改善箇所説明図

改善の内容

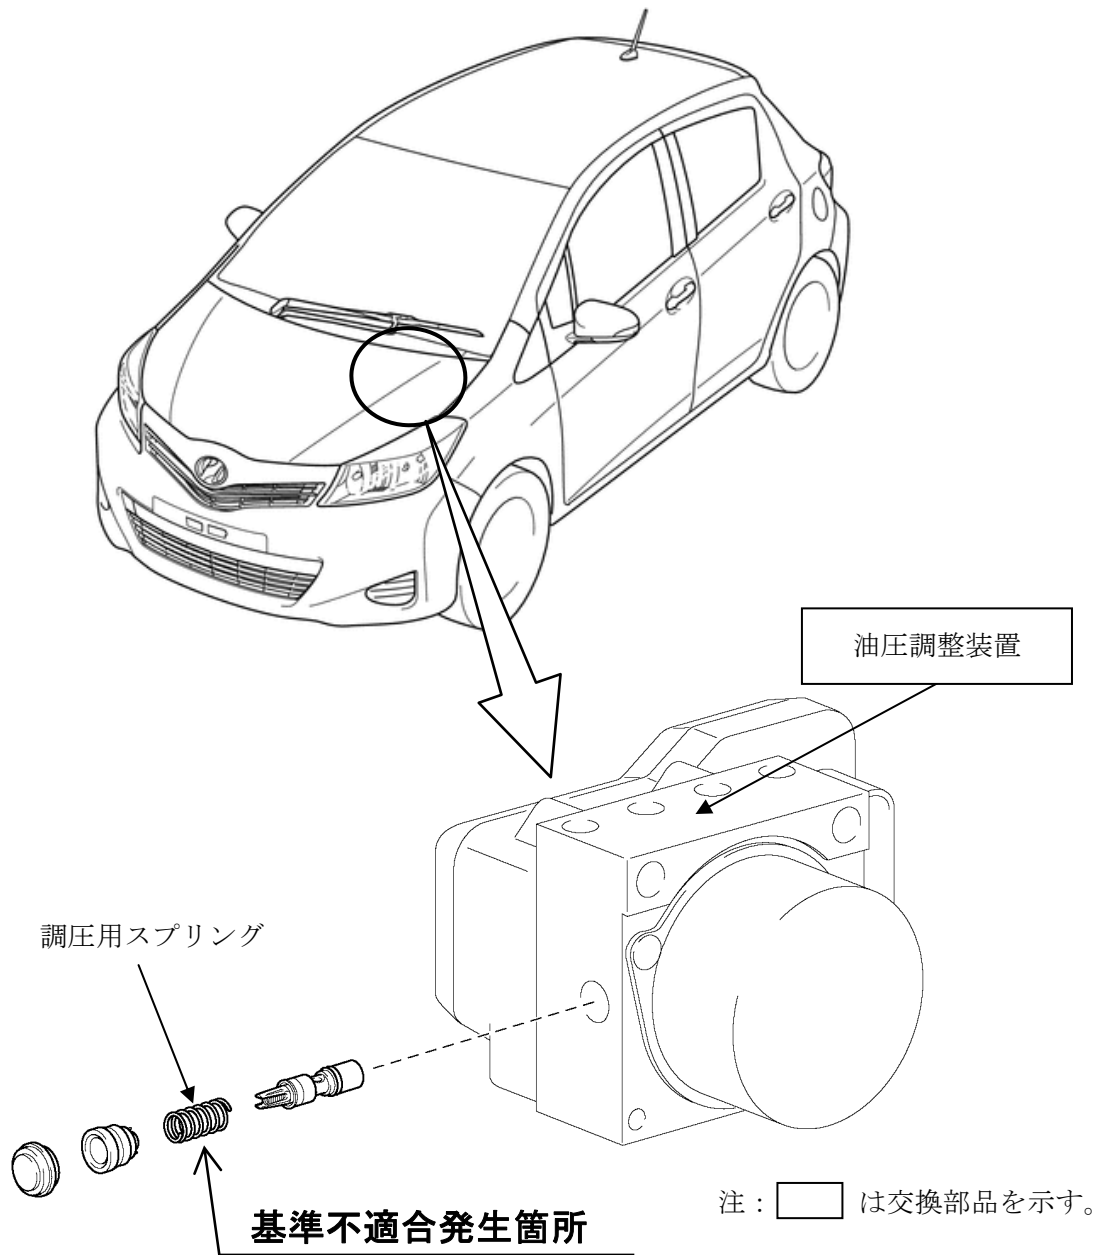
アンチロックブレーキシステム（ABS）の油圧調整装置において、組付工程の設備保全が不適切なため、調圧用スプリングが組み付けられていないものがある。そのため、ABS作動時に調圧が遅れて、走行安定性を損なうおそれがある。

全車両、ABSの油圧調整装置を良品と交換する。

識別：改善済み車両には以下の位置に黄色ペイントを塗布する。

ヴィッツ：車両の車台番号打刻の右上部

プレミオ、アリオン：エンジンルーム内の右サスペンションタワー側面
